OPERE DI MESSA IN SICUREZZA, COMPLETAMENTO RIPROFILATURA
E COMPENSAZIONE AMBIENTALE DELLA DISCARICA DI PIAVE NUOVO A JESOLO

**Allegato 03
STABILITA' DELLE OPERE IN TERRA
E DEL DIAFRAMMA PERIMETRALE
(PUNTO 4 e 5)**

RISPOSTE AL DOCUMENTO OSSERVAZIONI ALLA VIA
2018/1.11 ALISEA S.p.a.

17089G1210A

Figura 3.11 Deformazioni diaframma perimetrale bentonitico al termine del ricoprimento della discarica

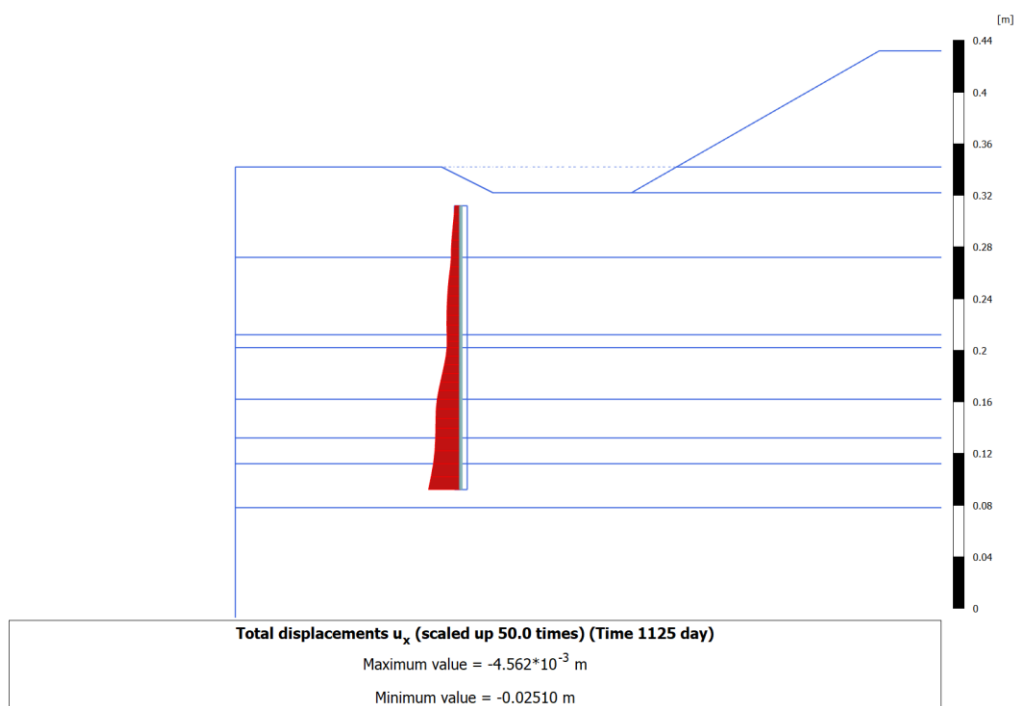
In questo capitolo si studia la sicurezza del diaframma bentonitico perimetrale nei confronti della nuova condizione di esercizio della discarica ed in particolare si analizzano le deformazioni delle opere.

Come si evince dalle immagini sopra riportate il diaframma bentonitico situato nelle vicinanze del corpo arginale Sud, non subisce deformazioni rilevanti durante la coltivazione della discarica; il massimo spostamento è pari a circa 2.5cm, valore decisamente contenuto e in linea con il corretto funzionamento del sistema.

Figura 3.12 Sovrappressioni neutrali a 10 anni dalla discarica

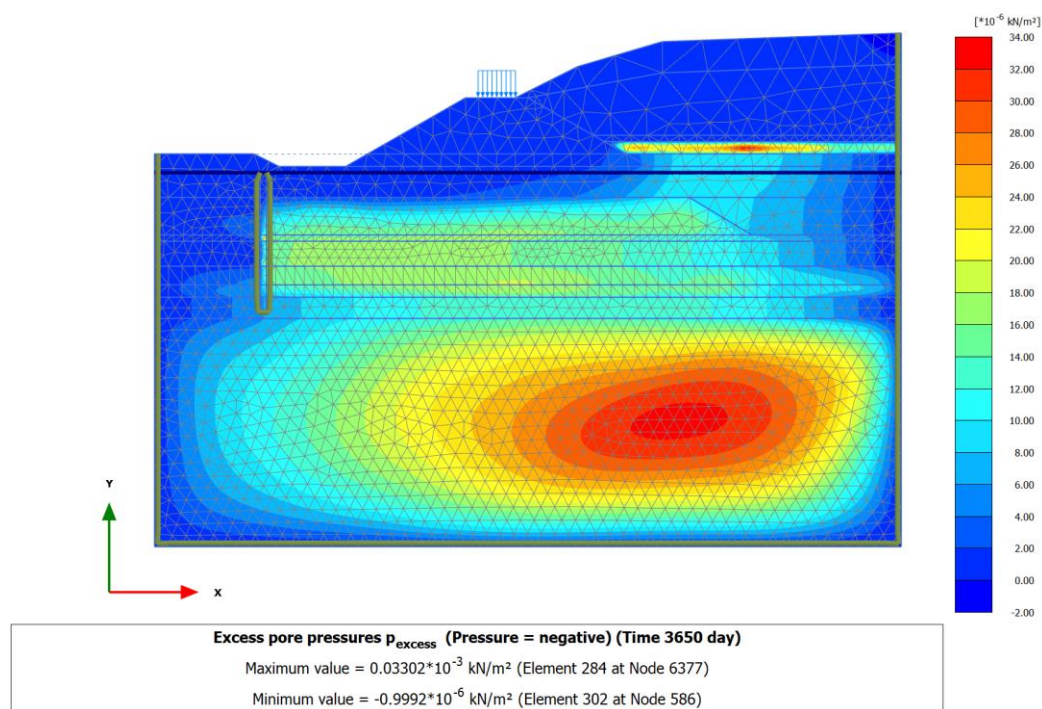
Nell'immagine seguente si riporta l'andamento della sovrappressione neutrale calcolata a 10 anni dalla realizzazione della discarica.

Come si evince dalle immagini, in corrispondenza del corpo rifiuti di altezza pari a circa 3.00m, collocato tra -2.00m e -5.00m dal p.c., le sovrappressioni calcolate a 10 anni dalla realizzazione della discarica sono contenute e poco rilevanti, pur non avendo inserito nella modellazione opportuni sistemi di drenaggio del percolato.

Si fa inoltre notare che la variazione di altezza ΔH del corpo rifiuti, pari a circa 60cm, per unità di altezza iniziale H_0 pari a circa 3.0m, è comparabile alla variazione di volume ΔV per unità di volume iniziale V_0 , secondo la formula qui sotto presentata:

4.2 Argine Sud sismica

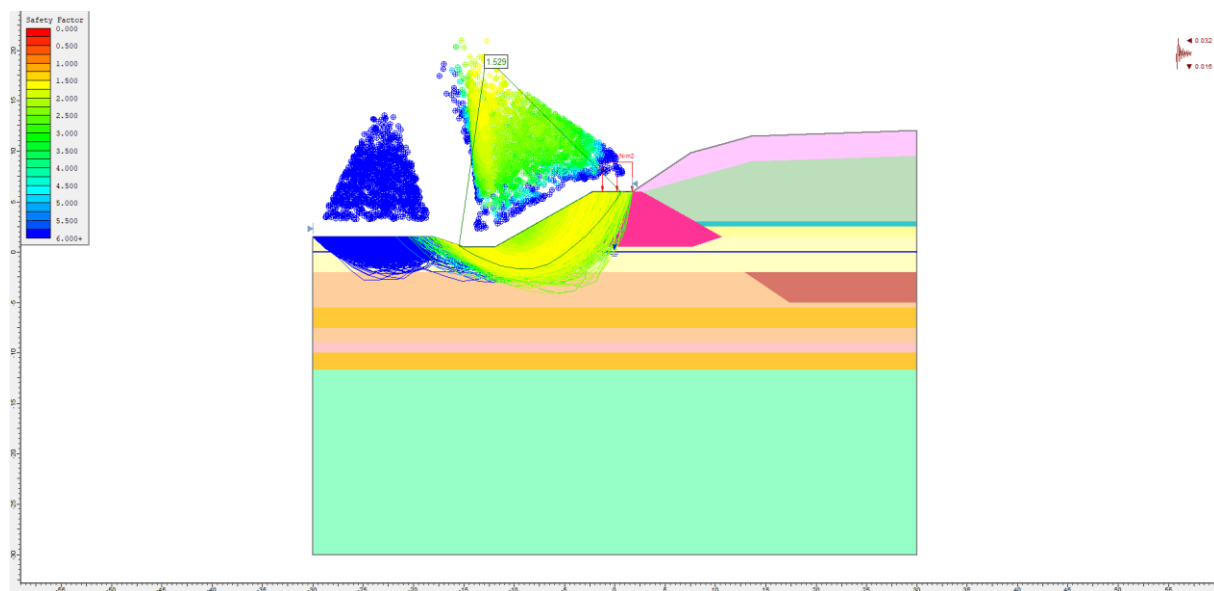
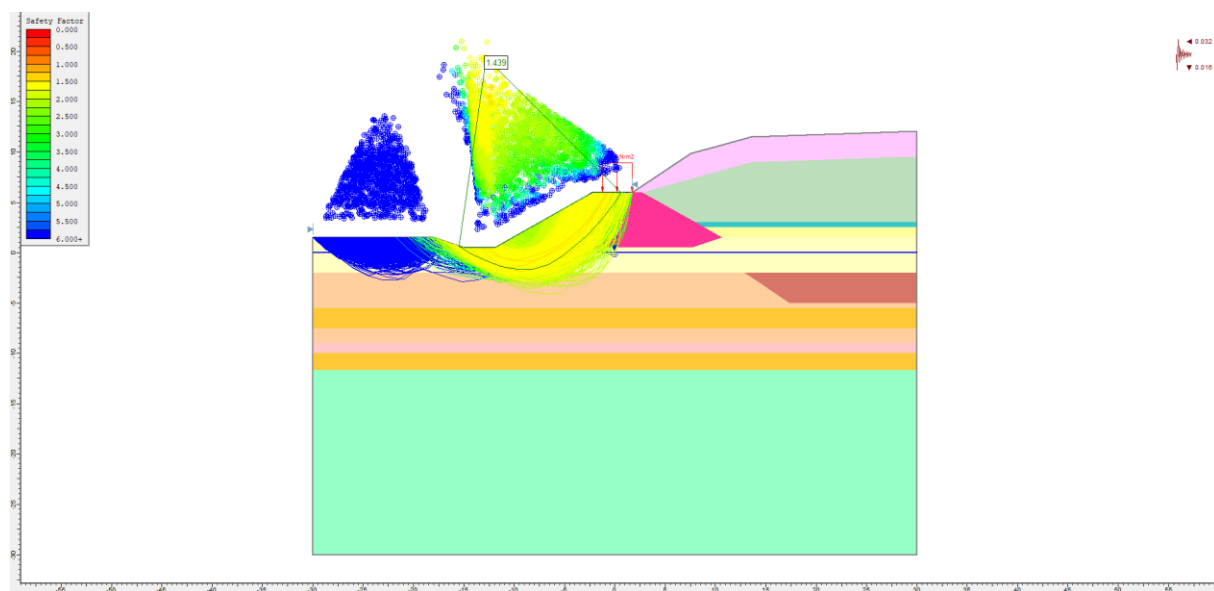
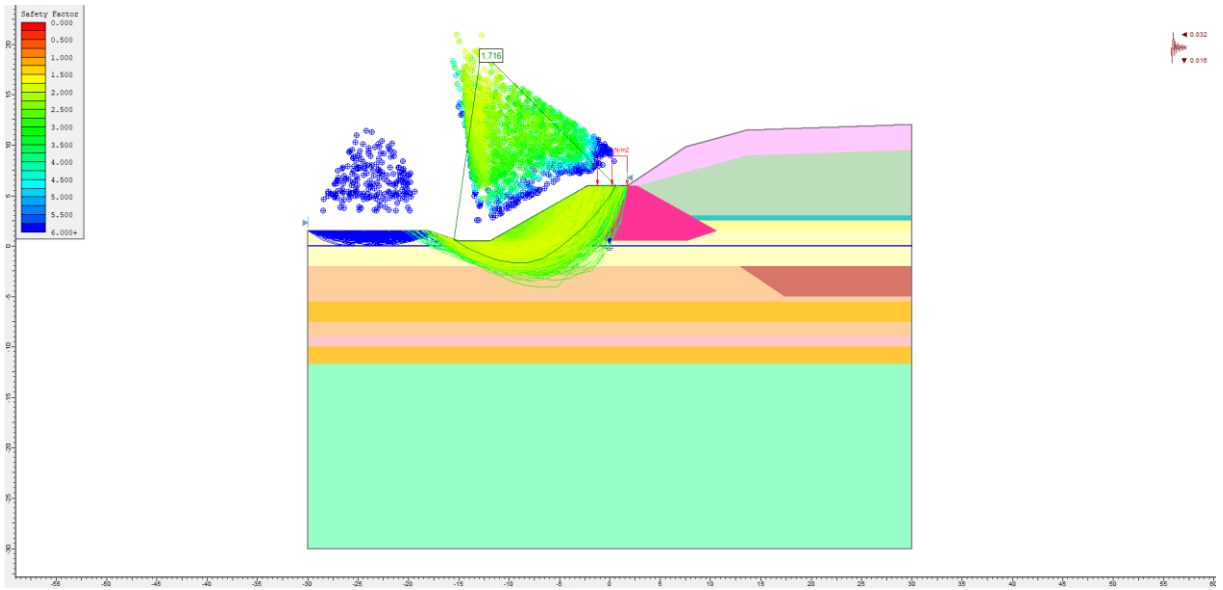
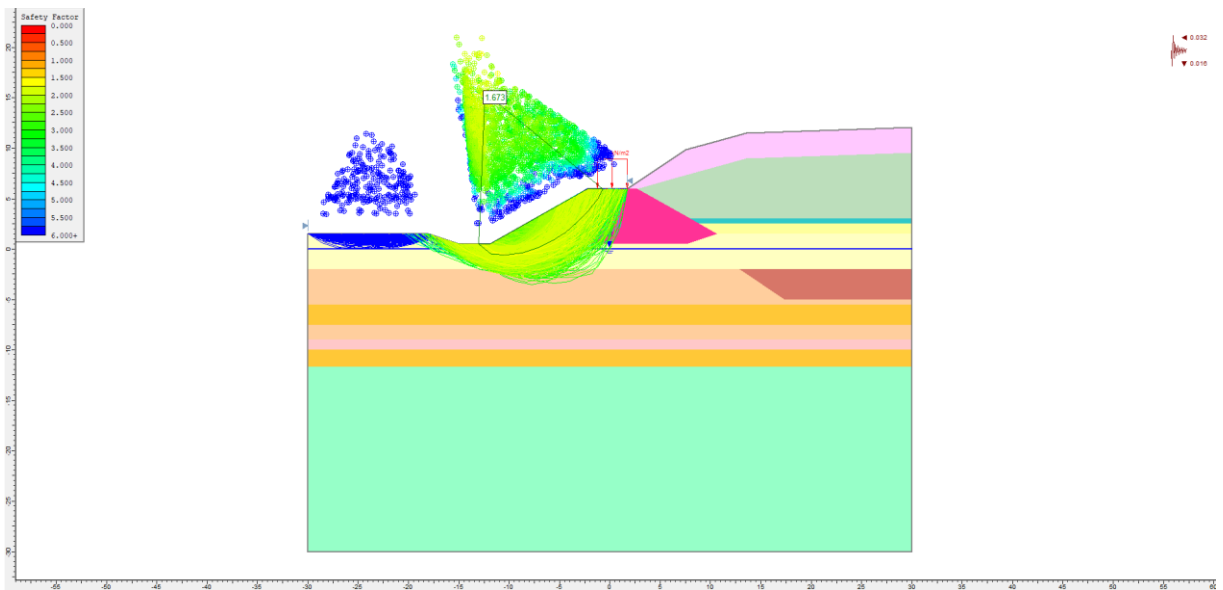
Si rieseguono invece le analisi in condizioni sismiche, poiché si considerano le seguenti condizioni:

1. una Classe d'uso diversa per le opere in terra. In luogo della Classe II (costruzioni il cui uso preveda normali affollamenti, senza contenuti pericolosi per l'ambiente e senza funzioni pubbliche e sociali essenziali) si considera la Classe d'uso III (costruzioni il cui uso preveda affollamenti significativi ed il cui collasso può determinare gravi conseguenze in termini di danni ambientali).
2. le seguenti variazioni sui coefficienti, in accordo con le NTC 2018:
 - i coefficienti β_s per fronti di scavo e rilevati sono pari a 0.38 e 0.47 rispettivamente per i casi di stato limite ultimo SLV e stato limite di esercizio SLD;
 - i coefficienti parziali sono unitari sia per le azioni che per i parametri geotecnici;
 - le resistenze di progetto hanno coefficiente pari a 1.2.

Come si evince dai coefficienti di sicurezza ricavati con il software di calcolo Slide, non si evidenziano particolari stati di instabilità del sistema formato dal corpo arginale e dal corpo rifiuti. Nelle verifiche sismiche i valori FS sono tutti superiori a 1.2, coefficiente parziale per le verifiche di sicurezza di opere in materiali sciolti e fronti di scavo in accordo con le verifiche sismiche riportate nelle NTC2018.
